所内常設直流電源設備 (3系統目) 本文 比較表

柏崎刈羽 6, 7号炉 (2022. 8. 23 提出)	女川 2号炉 適合性審査許可後完本 (有毒ガス防護 : 2022年6月1日許可)	女川 2号炉 設置変更許可申請書 ※変更箇所のみ記載	差異理由
	<p>(3) 核燃料物質貯蔵用冷却設備の構造及び冷却能力</p> <p>(ii) 使用済燃料プールの冷却等のための設備</p> <p>使用済燃料プールの冷却機能又は注水機能が喪失し、又は使用済燃料プールからの水の漏えいその他の要因により当該使用済燃料プールの水位が低下した場合において使用済燃料プール内燃料体等を冷却し、放射線を遮蔽し、及び臨界を防止するために必要な重大事故等対処設備を設置及び保管する。</p> <p>使用済燃料プールからの大量の水の漏えいその他の要因により使用済燃料プールの水位が異常に低下した場合において、使用済燃料プール内燃料体等の著しい損傷の進行を緩和し、及び臨界を防止するために必要な重大事故等対処設備を設置及び保管する。</p> <p>使用済燃料プールの冷却等のための設備のうち、使用済燃料プールの冷却機能又は注水機能が喪失し、又は使用済燃料プールからの小規模な水の漏えいその他の要因により使用済燃料プールの水位が低下した場合においても使用済燃料プール内燃料体等を冷却し、放射線を遮蔽し、及び臨界を防止できるよう使用済燃料プールの水位を維持するための設備とし</p>	<p>五 発電用原子炉及びその附属施設の位置、構造及び設備</p> <p>2号炉に関して記述を以下のとおり変更する。</p> <p>「ニ 核燃料物質の取扱施設及び貯蔵施設の構造及び設備」の記述を以下のとおり変更する。</p> <p>ニ 核燃料物質の取扱施設及び貯蔵施設の構造及び設備</p> <p>「(3) 核燃料物質貯蔵用冷却設備の構造及び冷却能力」について、「(ii) 使用済燃料プールの冷却等のための設備」の記述を以下のとおり変更する。</p> <p>(3) 核燃料物質貯蔵用冷却設備の構造及び冷却能力</p> <p>(ii) 使用済燃料プールの冷却等のための設備</p> <p>使用済燃料プールの冷却機能又は注水機能が喪失し、又は使用済燃料プールからの水の漏えいその他の要因により当該使用済燃料プールの水位が低下した場合において使用済燃料プール内燃料体等を冷却し、放射線を遮蔽し、及び臨界を防止するために必要な重大事故等対処設備を設置及び保管する。</p> <p>使用済燃料プールからの大量の水の漏えいその他の要因により使用済燃料プールの水位が異常に低下した場合において、使用済燃料プール内燃料体等の著しい損傷の進行を緩和し、及び臨界を防止するために必要な重大事故等対処設備を設置及び保管する。</p> <p>使用済燃料プールの冷却等の

柏崎刈羽 6, 7号炉 (2022. 8. 23 提出)	女川2号炉 適合性審査許可後完本 (有毒ガス防護: 2022年6月1日許可)	女川2号炉 設置変更許可申請書 ※変更箇所のみ記載	差異理由
	<p>2. プラント配置</p>  <p>第2.5-5図 二階機器配置図</p>	<p>2. プラント配置</p> <p>「第2.5-5図 二階機器配置図」を以下のとおり変更する</p>  <p>第2.5-5図 二階機器配置図</p>	<p>差異理由</p> <p>「第2.5-5図 二階機器配置図」を以下のとおり変更する</p>

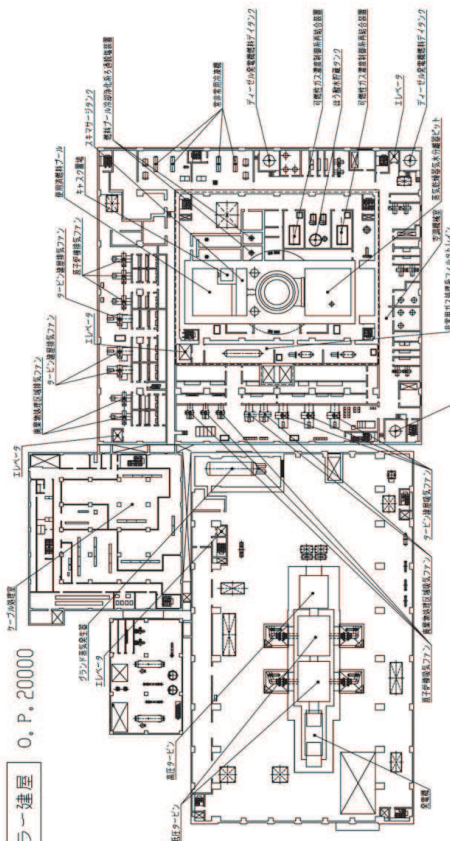
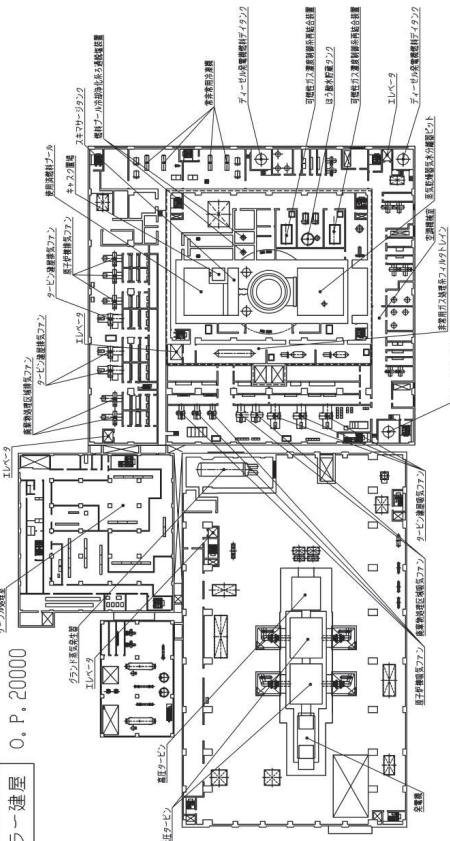
柏崎刈羽 6, 7 号炉 (2022. 8. 23 提出)	女川 2 号炉 適合性審査許可後完本 (有毒ガス防護 : 2022 年 6 月 1 日許可)	女川 2 号炉 設置変更許可申請書 ※変更箇所のみ記載	差異理由
			設計の差異 ・設置位置の差異

第 5.5-3 図 原子炉冷却材圧力カバウンダリを減圧するための設備系統
 概要図（主蒸気逃がし安全弁用可搬型蓄電池による主蒸気逃がし安全弁機能回復）

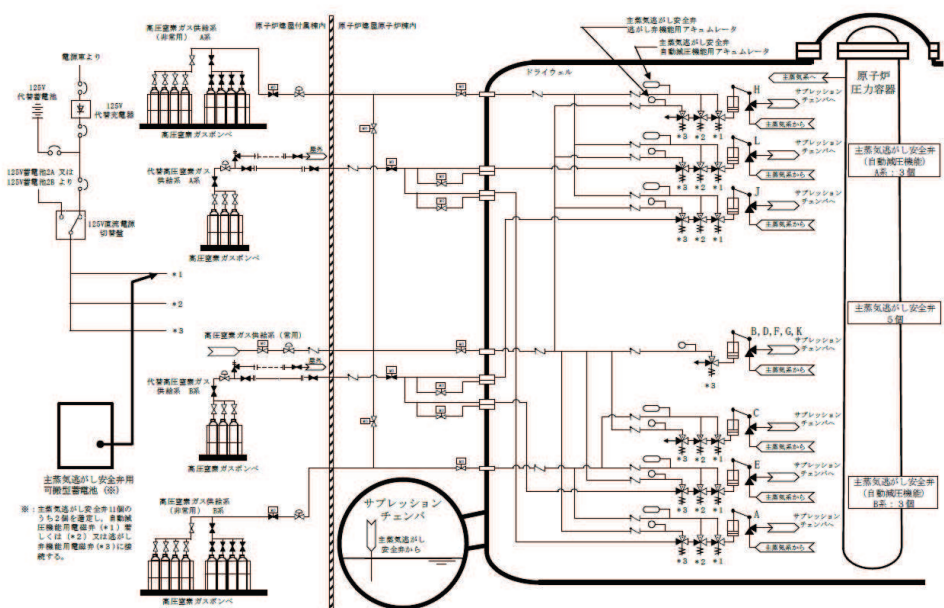
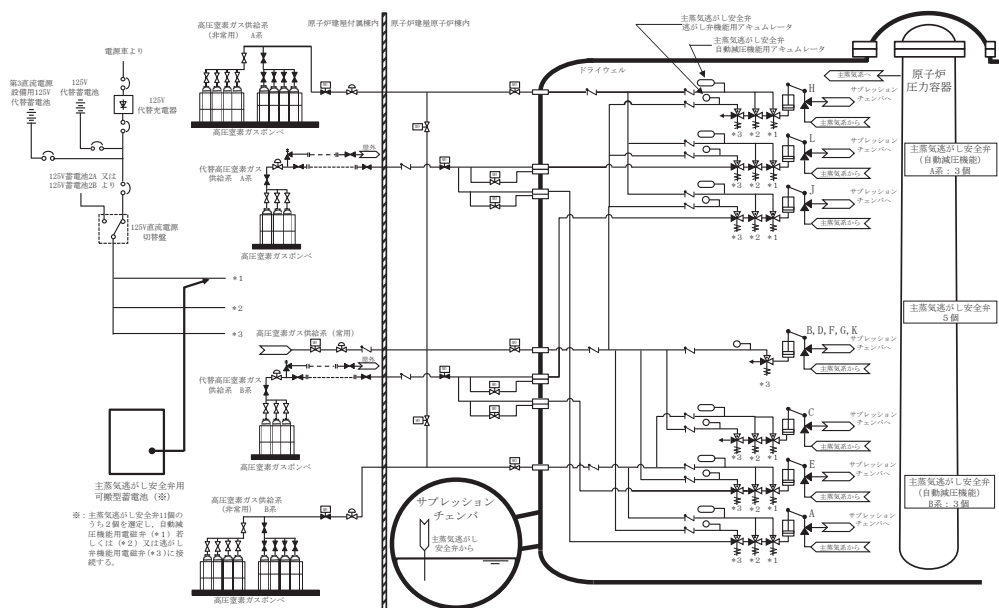
設計の差異
 ・既許可において常設代替直流電源設備（125V 代替蓄電池）から給電している旨明記している負荷は所内常設直流電源設備（3 系統目）から給電可能な設計となる。

第 6.4-4 図 計装設備 (重大事故等対処設備) 系統概要図 (4) (計器電源喪失時に使用する設備)

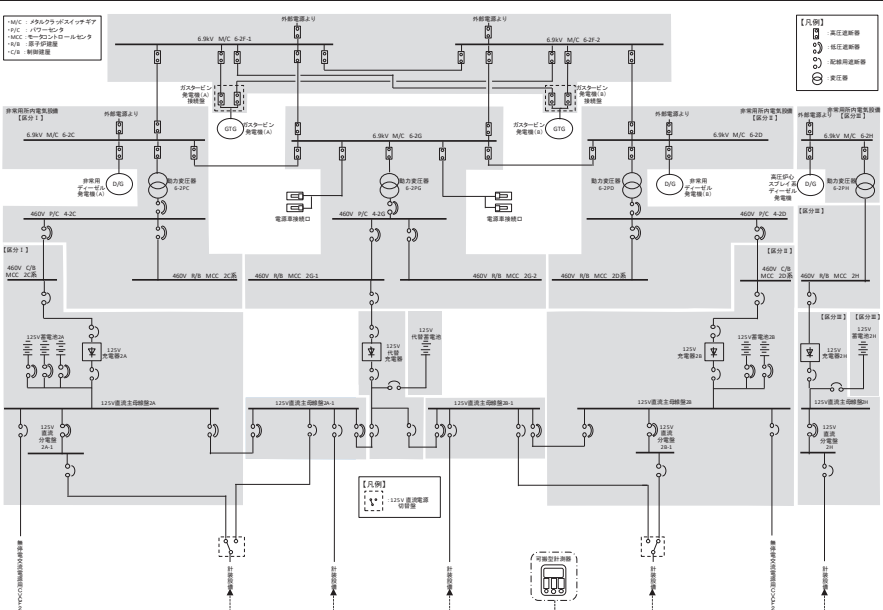
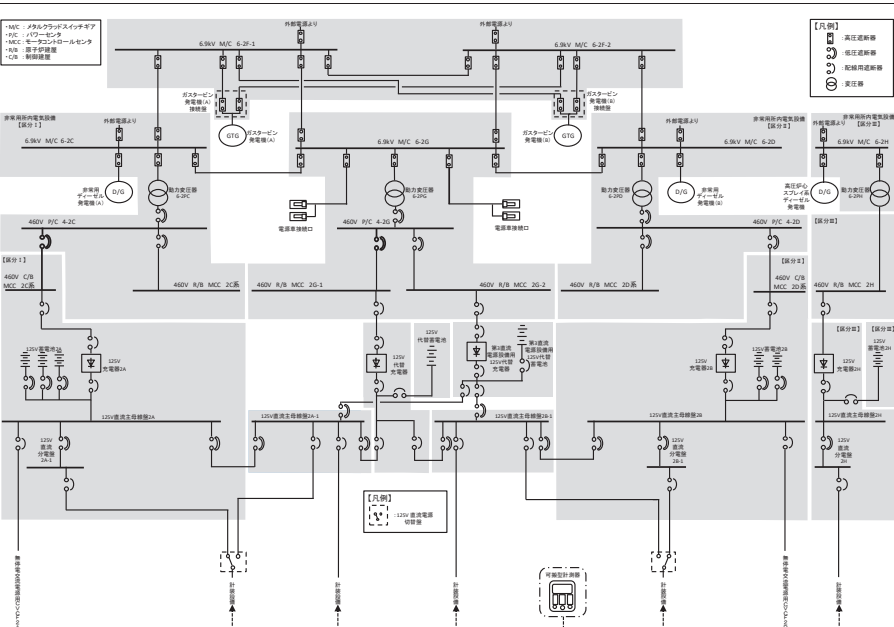
設計の差異
 ・電源構成の相違

第 10.1-3 図 直流電源単線結線図

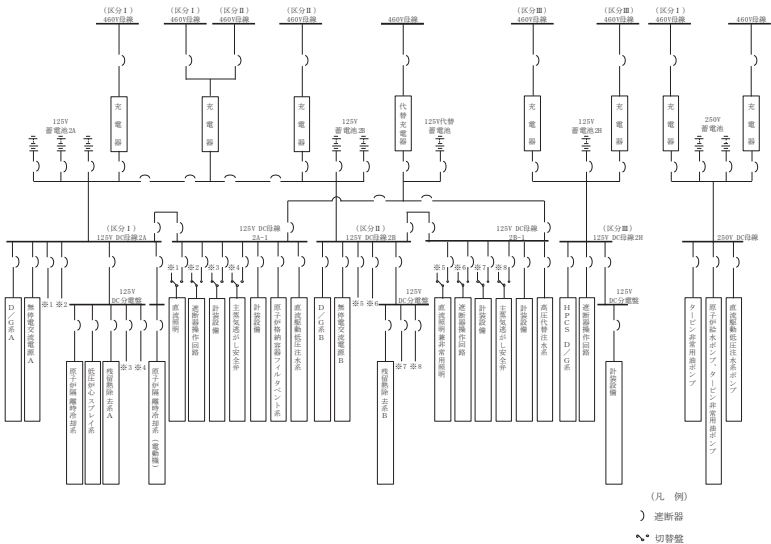
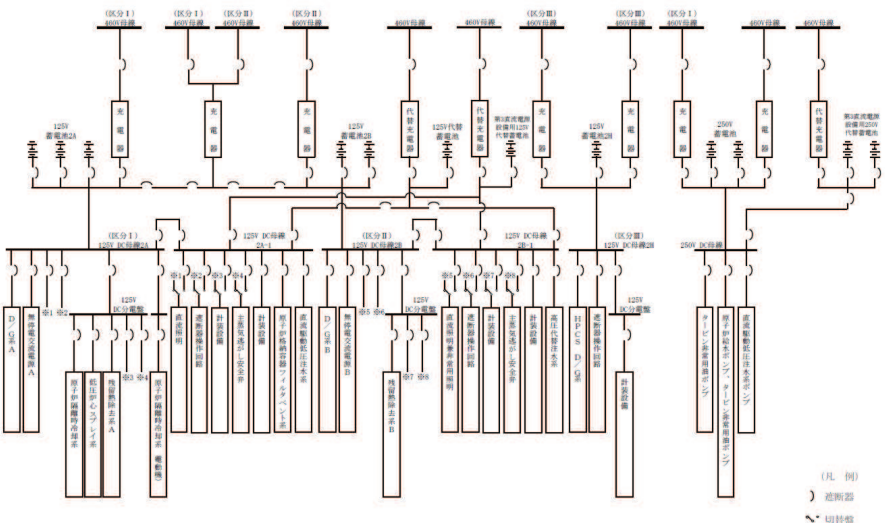
設計の差異
 ・電源構成の差異

第 10.2-8 図 代替電源設備系統概要図 (常設代替直流電源設備による給電) (250V 蓄電池による給電)

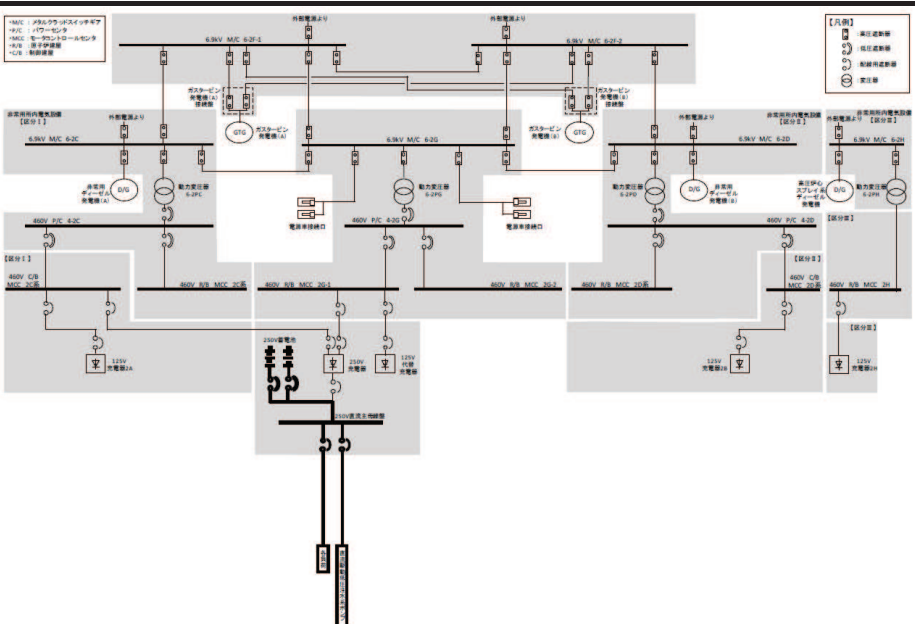
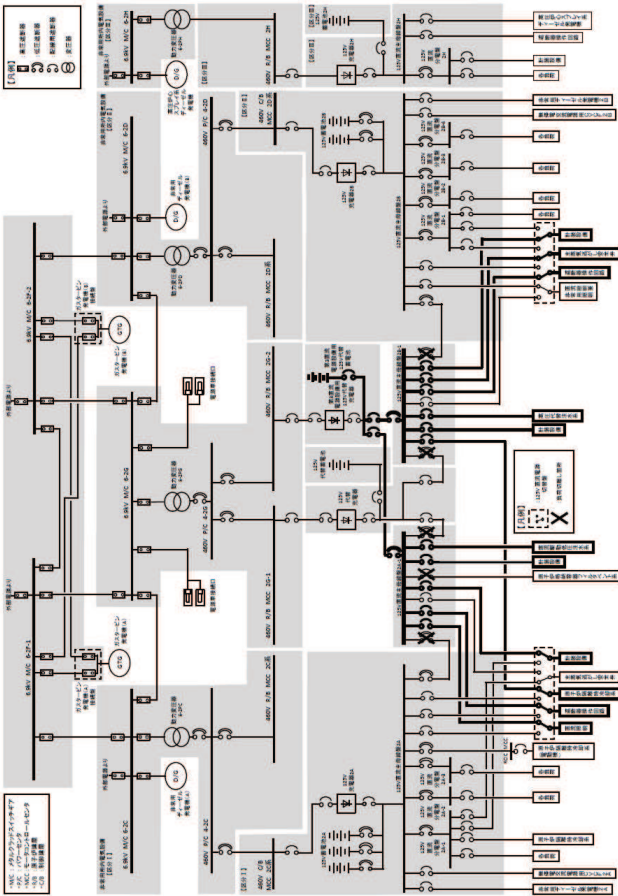
設計の差異
 ・申請号炉及び電源構成の差異

第 10.2-9 図 代替電源設備系統概要図 (可搬型代替直流電源設備による給電) (125V 代替蓄電池による給電)

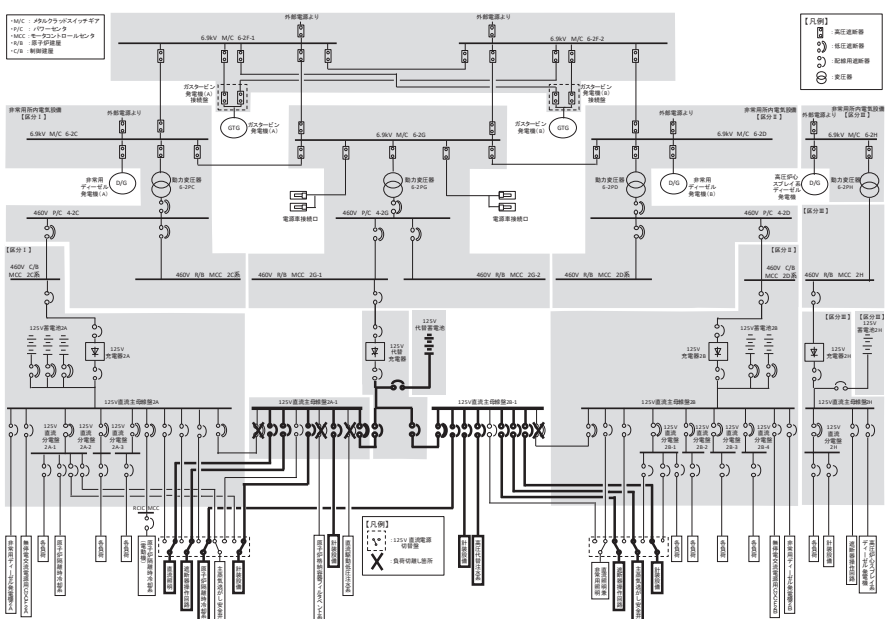
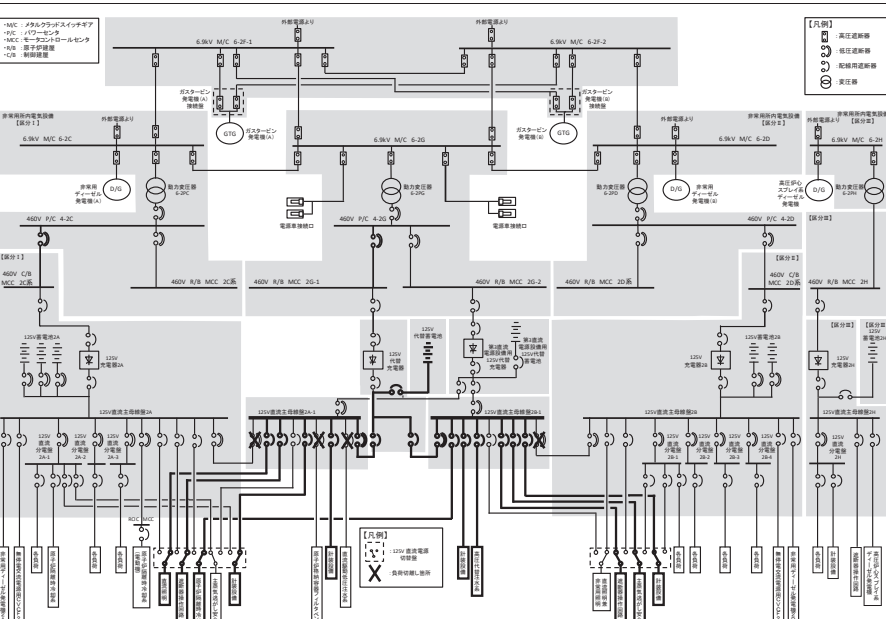
設計の差異
 ・電源構成の差異

第 10.2-14 図 代替電源設備系統概要図（可搬型代替直流電源設備による給電）（電源車から代替所内電気設備を経由して給電（250V 系統））

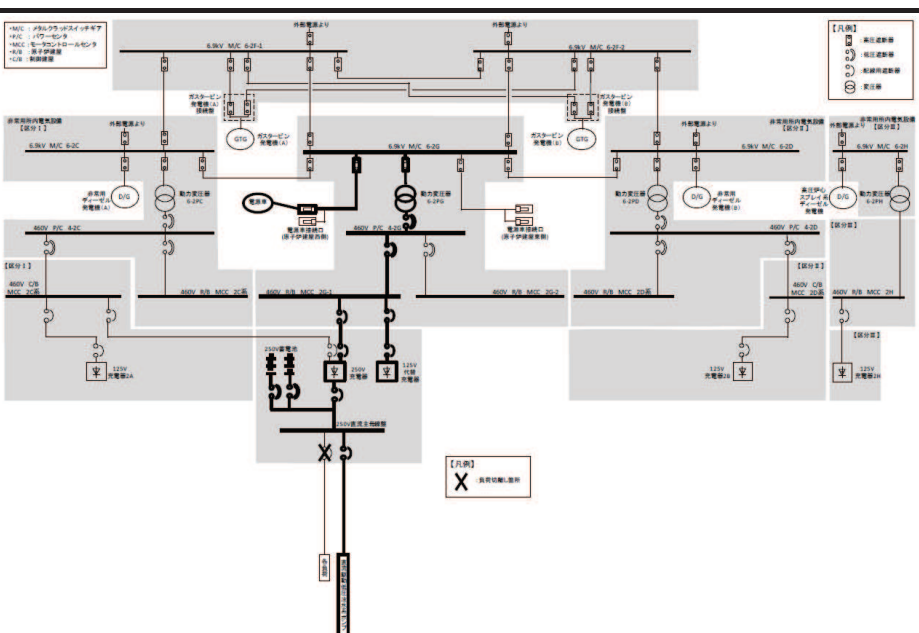
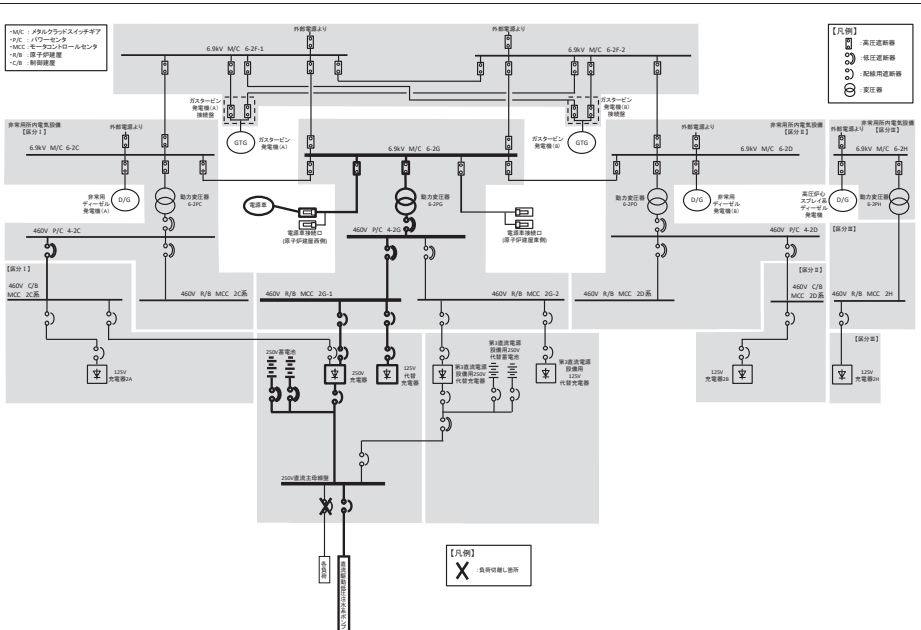
設計の差異
 ・電源構成の差異
